Verslag huishoudelijke elektrische installatie op laagspanning en zeer lage spanning

Referentie: **004-20261104-03**	Datum controle: **04/11/2026**
Keurder: **004**

Eigenaar:	**Nurgul kizildag**	EAN-code:	**541448820064388418**
Adres installatie:	**Eggerstraat-Zuid 18, 9402 - Ninove**	Nummer teller(s):	**1sag1100366673**
		Distributienetbeheerder installatie:	**Fluvius**

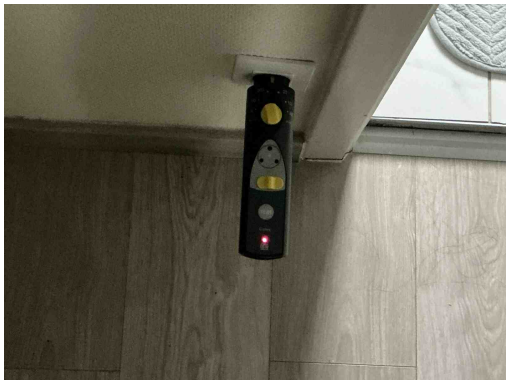
A16 - Er is geen continuïteit van de beschermingsgeleider van de contactdoos (Boek 1: 5.4.3.4).
Opmerking: Oa living, keuken, badkamer

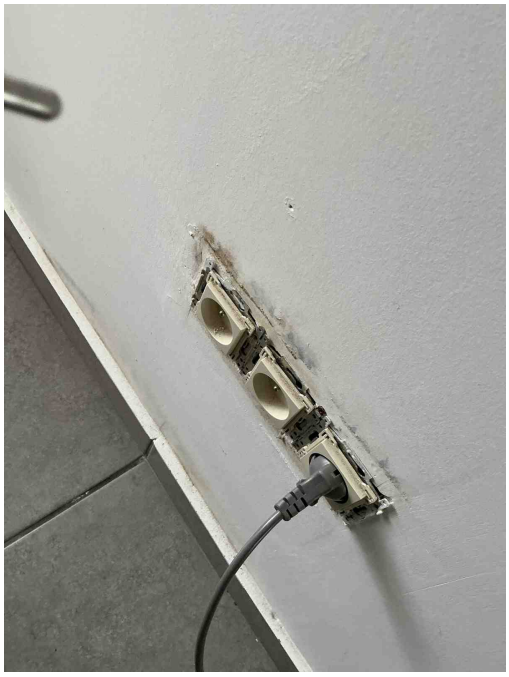
A16 - Er is geen continuïteit van de beschermingsgeleider van de contactdoos (Boek 1: 5.4.3.4).
Opmerking: Oa living, keuken, badkamer

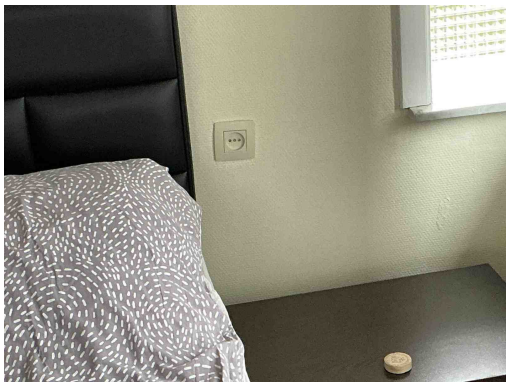
T23 - Het elektrisch materiaal is beschadigd. (Boek 1: 1.4.1.3).
Opmerking: Oa bureau

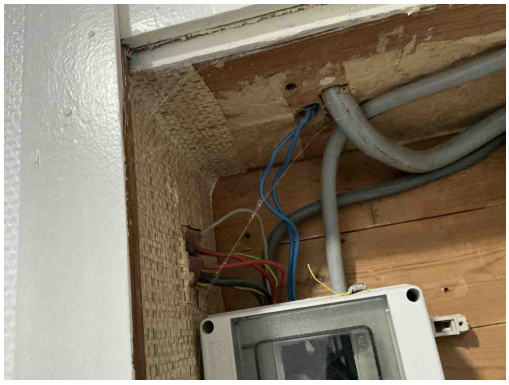
T12 - De contactdozen bezitten geen aangesloten aardingscontact (Boek 1: 4.2.2.3/5.3.5.2).
Opmerking: Oa slaapkamer 2,1

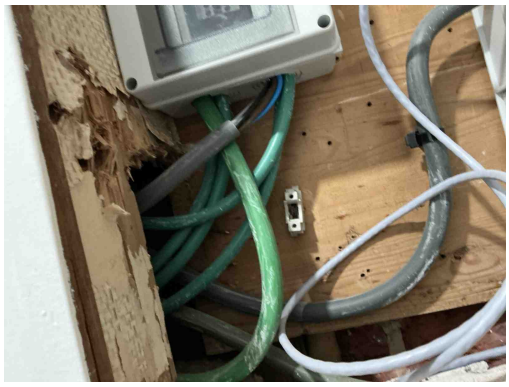
C21 - Het gebruik van geleiders van het type VOB, zonder bijkomende afscherming is niet toegestaan (Boek 1: 5.2.9.6).
Opmerking: Oa badkamer, boven het bord

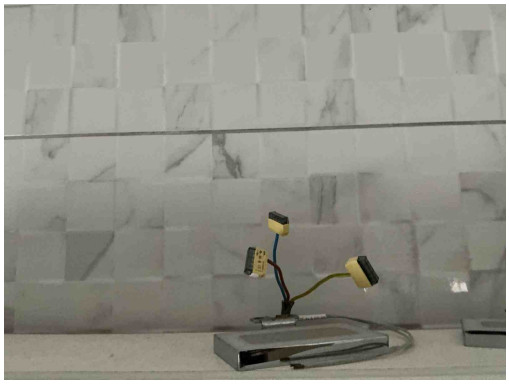
C21 - Het gebruik van geleiders van het type VOB, zonder bijkomende afscherming is niet toegestaan (Boek 1: 5.2.9.6).
Opmerking: Oa badkamer, boven het bord

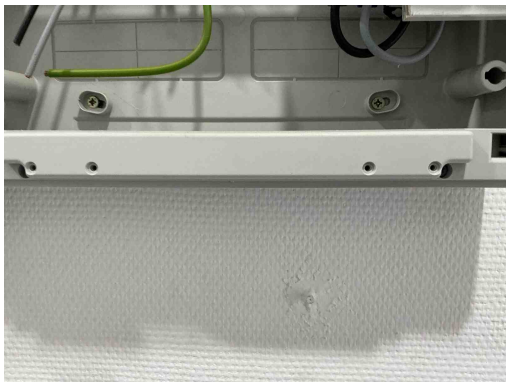
C21 - Het gebruik van geleiders van het type VOB, zonder bijkomende afscherming is niet toegestaan (Boek 1: 5.2.9.6).
Opmerking: Oa badkamer, boven het bord

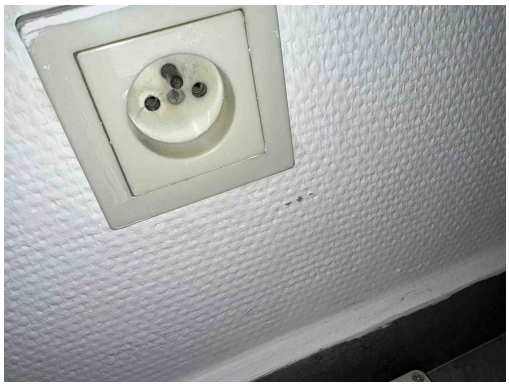
T21b - Het elektrisch materieel is niet geplaatst volgens de voorschriften van de fabrikant/ regels van goed vakmanschap. (Boek 1: 1.4.1.3) Oa kamgeleider niet afdoende afgedekt aan uiteiden. Zie kans op rechtstreekse aanraking plaatsingsfiche fabrikant.
Opmerking: Oa bord 1

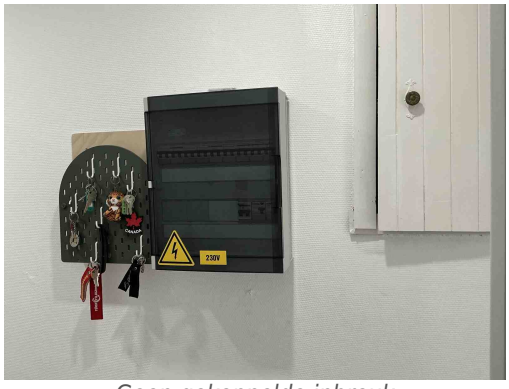
T11 - De contactdozen waarvan de toegekende stroomsterkte maximaal 16A en de toegekende spanning maximaal 250V bedraagt en niet bedoeld zijn voor de voeding van een of meerdere verbruikstoestellen voor een specifiek doel en niet geplaatst zijn in of op schakel- en verdeelborden, beschikken niet of IPXX-D (incl. gemeenschappelijke delen residentieel geheel) (Boek 1: 4.2.2.3/5.3.5.2).
Opmerking: Oa hal
